für folgende Ausführung:
Wandtiefspülklosett

Produkt	Artikel-Nr.	Material	kg
WC-Sitz Softclosing	R392101	Duroplast	2,90

Softclosing

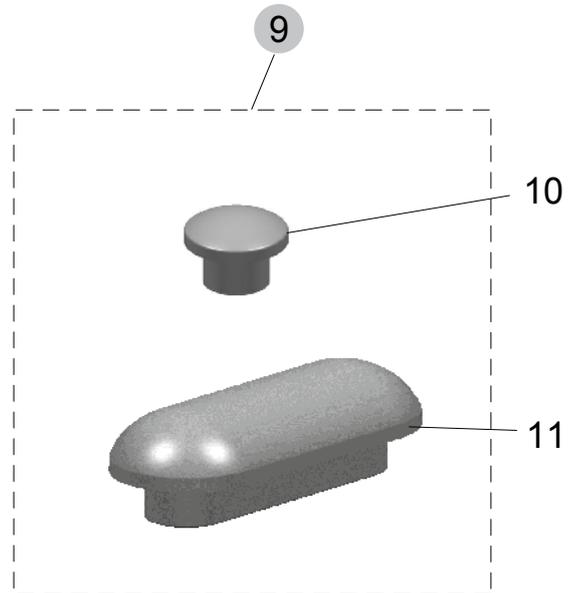
Neues Scharnier (Messing verchromt) passt nicht auf den alten Sitz.
Altes Scharnier (Edelstahl) nicht auf den neueren Sitz!
Das neue Scharnier ist größer (Ø), dadurch wurde der Sitz geändert.

Pos.	Bezeichnung	Ersatzteil-Nr.	Liefermenge
1	Scharnier-Set kompl. ab 01/2011	R6439AA	2 Scharniere
1	Scharnier-Set kompl. bis 12/2010	R6436AA	2 Scharniere
